DODATEK Č. 3 KE SMLouvĚ O DíLO

„Nový vodojem a rekonstrukce stávajícího vodojemu Český Brod“

Příloha č. 1: Změnový list č. 1 – Kolize nového vodojemu se stávajícími objekty

Příloha č. 3: Změnový list č. 3 – Statické řešení nástavby stávajícího vodojemu, změna střešní konstrukce nástavby, změna vstupu do elektrorozvodny, doplnění chybějícího stropu elektrorozvodny a stěny chlorovny.

Vynesení nové nástavby
 Výkres tvaru var. C
 Půdorys

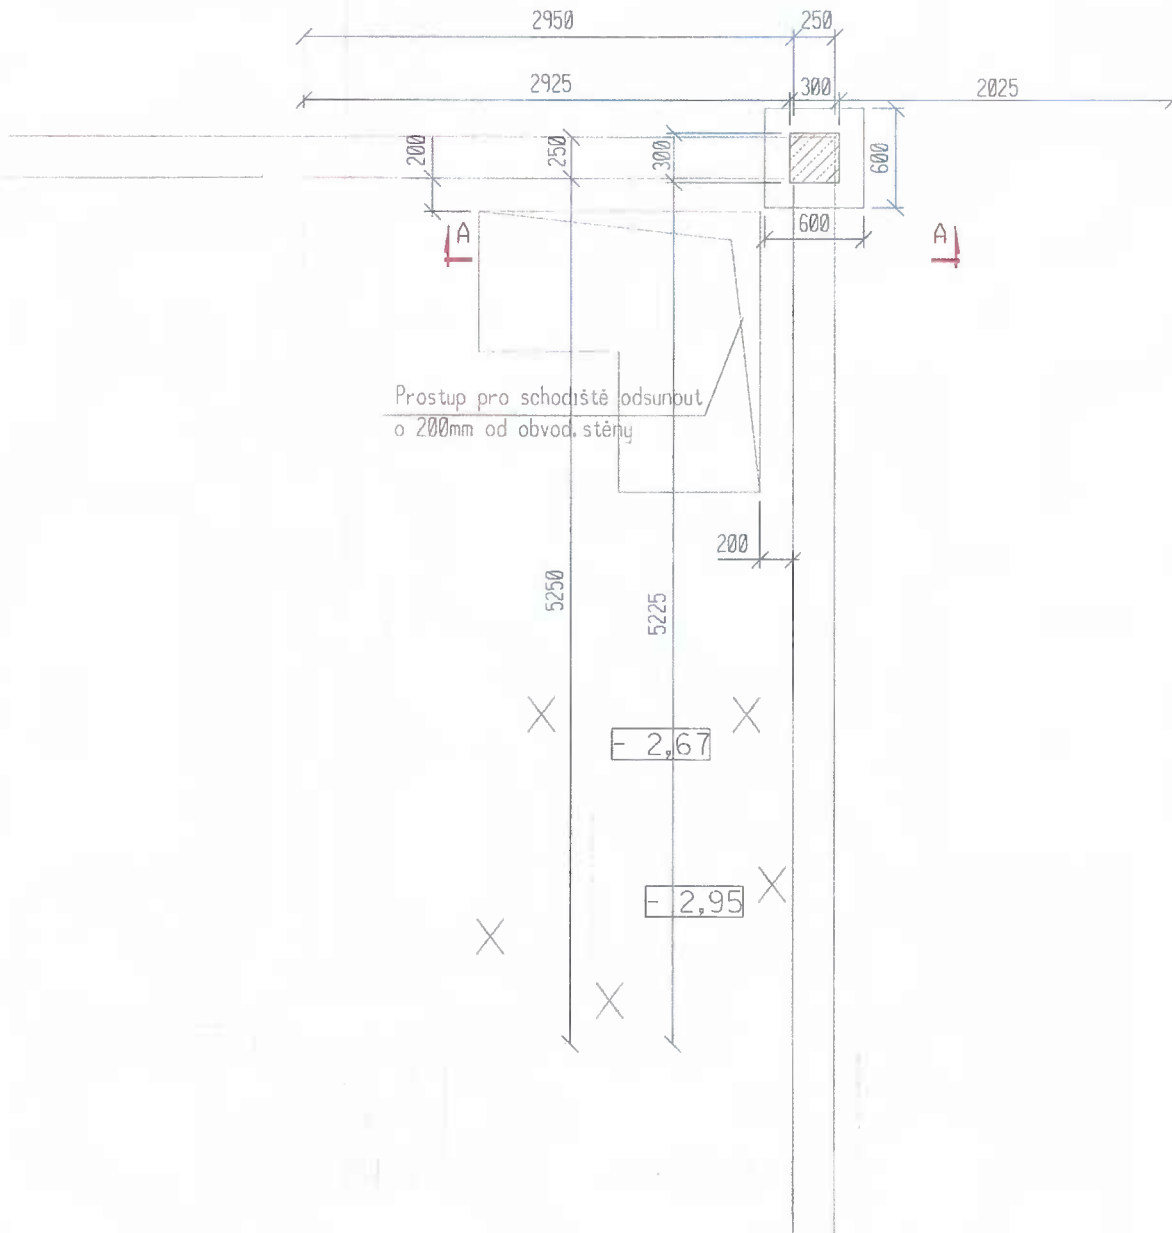
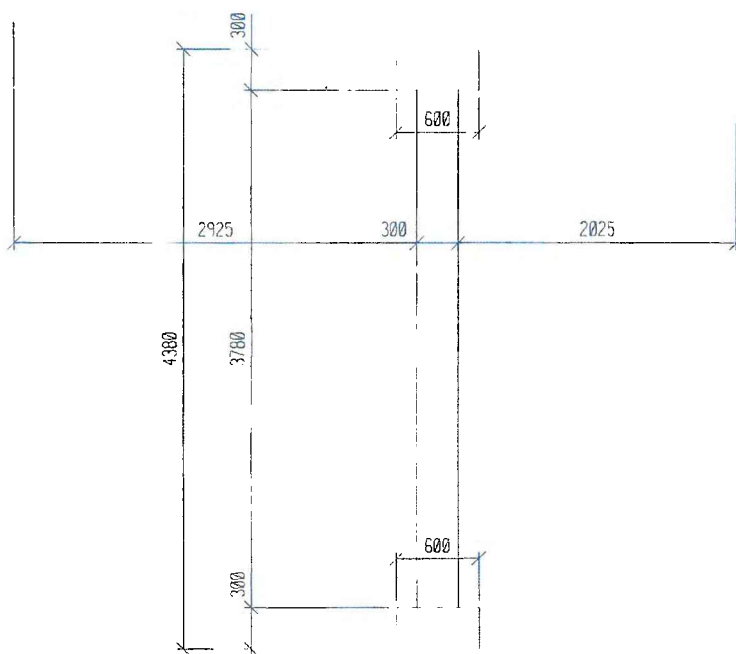
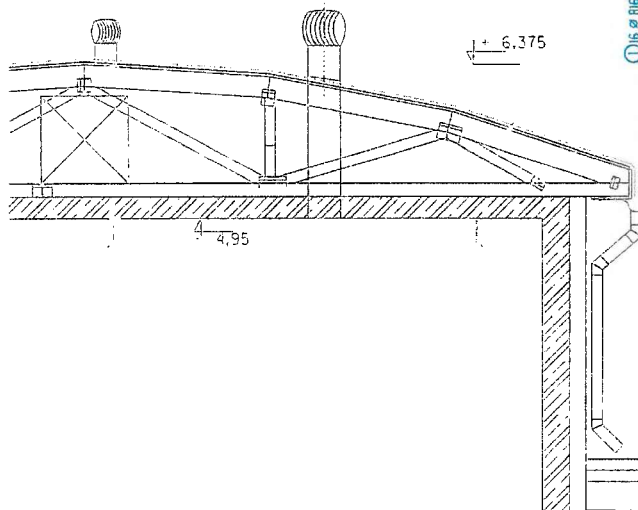
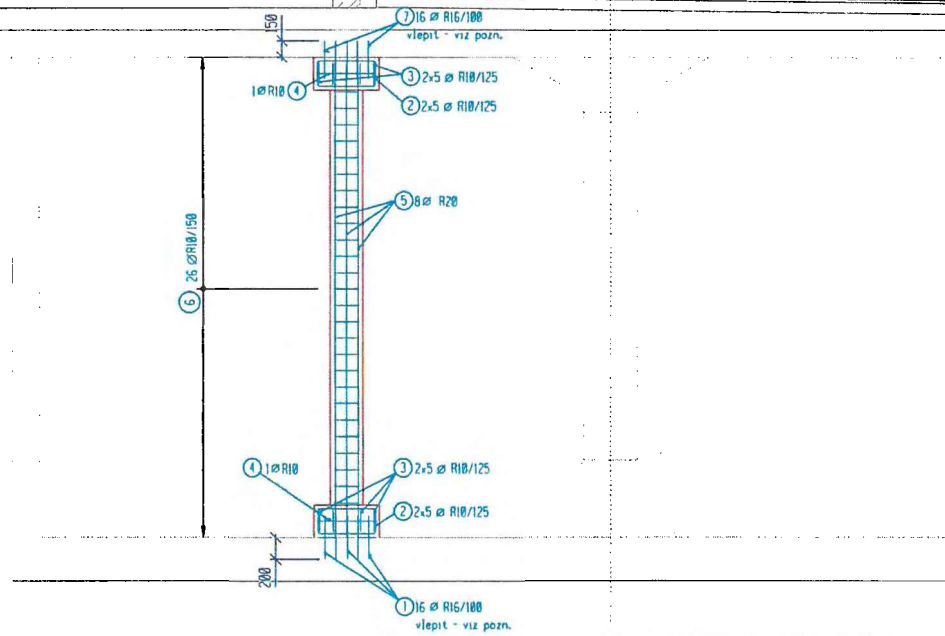
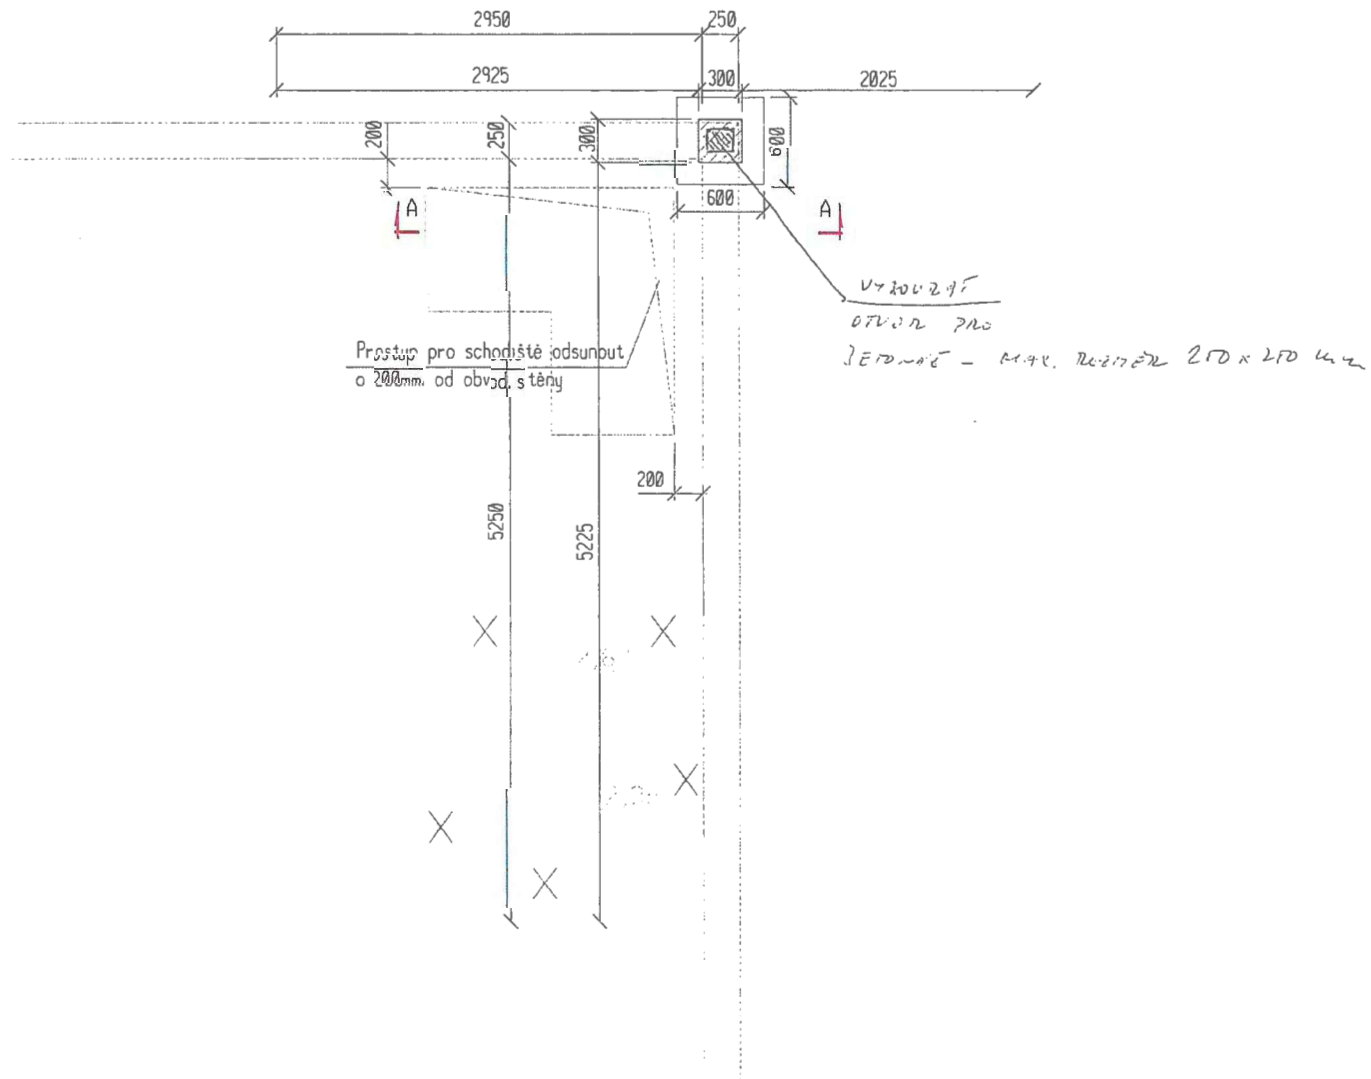
<p>1) Popis změny statiky: V rámci řešení statického zajištění stávajícího vodojemu a nové nástavby došlo ke změně provedení statického řešení ve stávajícím vodojemu. Jedná se o náhradu zesílení sloupu, přibetonávky dvou sloupů a průvlaků. Nové řešení obsahuje realizaci nového sloupu v rohu budoucí nástavby a posun prostupu pro schodiště do stávajícího vodojemu. Důvod změny je primárně zjednodušení proveditelnosti statických konstrukcí.</p> <p>2) Změna řešení střešní konstrukce: Při realizaci byla projednána s investorem, TDI, AD a provozovatelem změna řešení střešní konstrukce. Dojde ke zrušení vazníkové konstrukce a její nahrazení plochou střešní konstrukcí s atikou. Změna je vyvolaná zhoršujícími se klimatickými podmínkami.</p> <p>3) Změna vstupu do elektrorozvodny: Původní vstup do elektrorozvodny bude zabetonován a následně v rámci zemních prací zasypán a bude nahrazen nově zřízeným vstupem ze vstupní haly technologického objektu. Změna je vyvolaná kolizí náspu nového vodojemu a stávajícího vstupu do elektrorozvodny.</p> <p>4) Doplnění chybějících konstrukcí: Dochází k doplnění chybějícího technického řešení stropu elektrorozvodny a chybějící specifikace stěny chlorovny. Požadavek na doplnění je vyvolaný chybou výkazu výměr projektu.</p>

TEXT DOTAZU / SDĚLENÍ:
 Dotaz se týká průvlaků pod stropem stávající akumulční komory.
 Na základě řešení proveditelnosti průvlaků pod stropem stávající akumulace, požadavku statika na nepoškození armatury při odvrtávání prostupů pro betonáž a zákaz odbourat strop v prostoru průvlaků, se dotazuji na možnost vložit do rohu konstrukce nástavby sloup, který podepře strop stávající akumulční komory.
 Bude přiložena úprava projektu včetně statického výpočtu.

TEXT ODPOVĚDI:
AD s návrhem souhlasí!
